**From:** "5.1.2e" <5.1.2e@lochem.nl>  
**Sent:** 3/14/2024 3:02:11 PM +00:00  
**To:** "Getawayprojects" <5.1.2e@getawayprojects.com>  
**Cc:** "5.1.2e" <5.1.2e@gmail.com>, "5.1.2e" <5.1.2e@getawayprojects.com>, "5.1.2e" <5.1.2e@lochem.nl>, "OMG-administratie" <omg-administratie@lochem.nl>  
**Subject:** RE: Z2023-00000602 aanpassing

Graag dien ik met deze mail een wijziging in op de aangevraagde omgevingsvergunning voor bovenstaand vergunningsnummer.

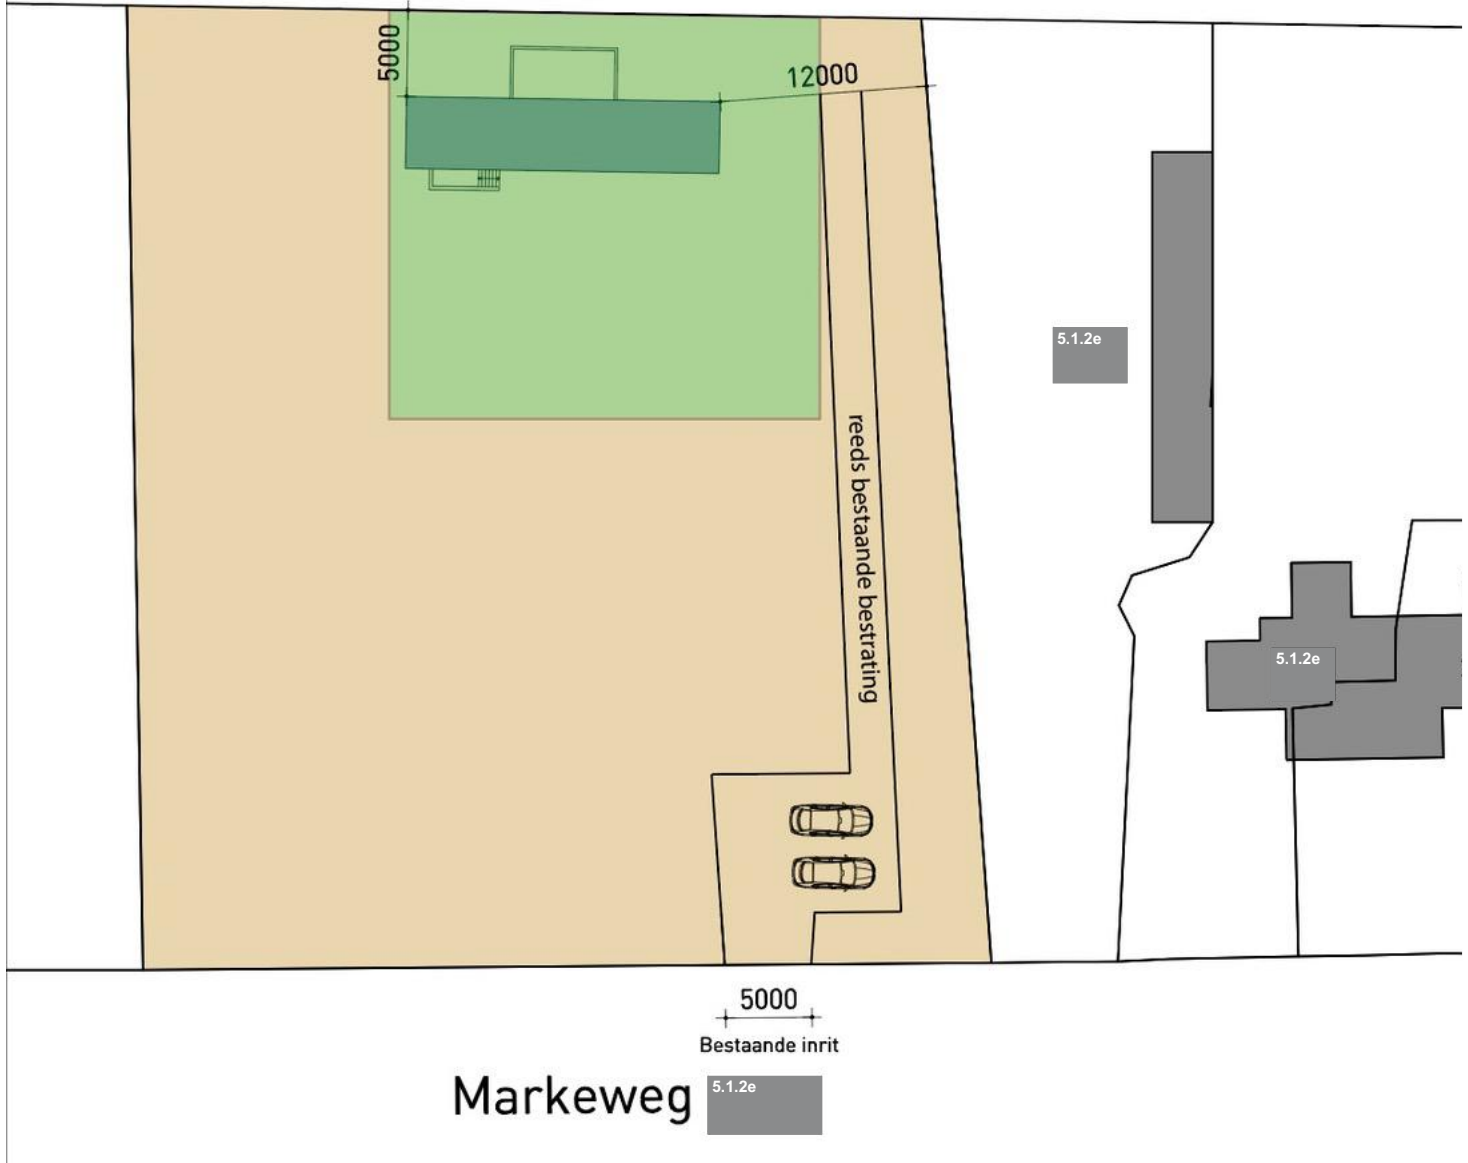
Het aangevraagde toegangspad van parkeerplaats naar de recreatiewoning komt hiermee te vervallen.

We zullen gebruik maken van de reeds bestaande verharde weg aan de oostzijde van het perceel zoals beschreven in het Flora en Fauna onderzoeken en zoals aangegeven op bijgaande tekening. Dit pad ligt er al meer dan 40 jaar.

De bestaande verharde (klinkers) toegangsweg naar bouwvlak ligt er al meer dan 40 jaar
